Oö. Umwelthanwaltschaft

UANw-100677/111-2013-Ba

**Sanierung Untere Salzach;
Variantenuntersuchung Salzach km 8,0 bis
Salzach km 45,4; Variantenbewertung
Stellungnahme der Oö. Umwelthanwaltschaft**

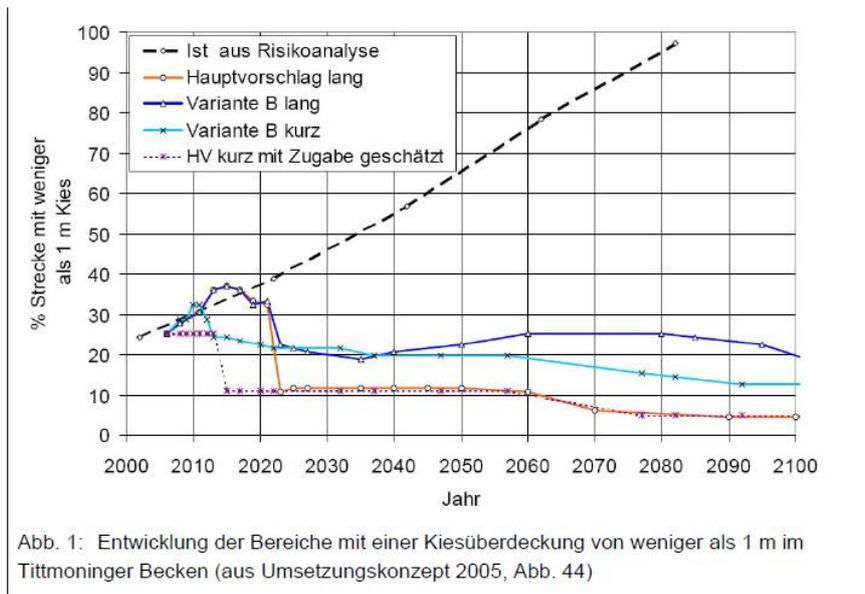
Das Umsetzungskonzept 2005, Kapitel 5.5, insbesondere Abbildung 44 zeigt für das Tittmoninger Becken die zeitliche Entwicklung der Bereiche mit weniger als 1 m Kiesüberdeckung über den erosionsempfindlichen Schichten (Abbildung siehe unten, Variante A entspricht hier dem Hauptvorschlag). Bis 2021 betragen diese Strecken etwa 30% der gesamten Strecke des Tittmoninger Beckens, um dann anschließend auf etwa 10% und ab etwa 2070 auf ca. 5 bis 6% zurückzugehen. Durch die Ausbildung der Rollierungstreifen in Form von flachen Rampen, die aber wesentlich kürzer sind als die in der WRS vorgesehenen Rollierungstreifen,

erhöht sich der Anteil der Strecke mit weniger als 1 m Kiesüberdeckung etwa in die Größenordnung der Variante B. Diese Bereiche sind z.B. durch eine Grobkornzugabe zu „sichern“. Das Risiko des Auftretens sohlmorphologisch kritischer Zwischenzustände ist als mittel einzustufen. Maßgebend für diese Einstufung ist, dass die Maßnahmen zeitnah umgesetzt werden (das Umsetzungskonzept 2005 ging davon aus, dass bereits 2010 die ersten Maßnahmen im Tittmoninger Becken gesetzt werden).

Dieses Kriterium wurde in der NWA als K.O.-Kriterium geführt. Aus Sicht der Oö. Umweltschutzbehörde handelt es sich hierbei auch um ein ganz zentrales Kriterium, da dieses Kriterium als einziges sich tatsächlich mit Zwischenzuständen, welche über Jahrzehnte (vmtl. über hundert Jahre) vorherrschen werden, und die damit verbundenen Gefahren beurteilt.

Alle Varianten weisen nach Ansicht der Oö. Umweltschutzbehörde ein hohes bis NICHT beherrschbares Risiko in Bezug auf Sohlstabilität und Uferstabilität auf.

Einzig die **Naturflussvariante** weist aufgrund der aktiv, hergestellten Kiesüberdeckung einen aktiven Schutz für die nächsten Jahrzehnte auf und ist somit mit **keinem Risiko** behaftet. Da die Naturflussvariante diese Gefahr durch aktive Baumaßnahmen (Sohlanhebung) vorwegnimmt, fallen Kosten an, die sich in der Kostenschätzung zu Buche schlagen. Bei all den übrigen Varianten aber unberücksichtigt bleiben.

1. Das Kriterium 1.5. *Risiko von Zwischenzuständen, die weitere Baumaßnahmen für das Erreichen der Projektziele erfordern (Hochwasserschutz, Uferschutz, Sohlstabilität)* ist in die Nutzwertanalyse wieder aufzunehmen und anhand des aktuellen Ist-Standes (neue Vermessung der Sohle, tatsächliche Wirksamkeit der Rampenbauwerke i.d.Zhg.) zu bewerten.
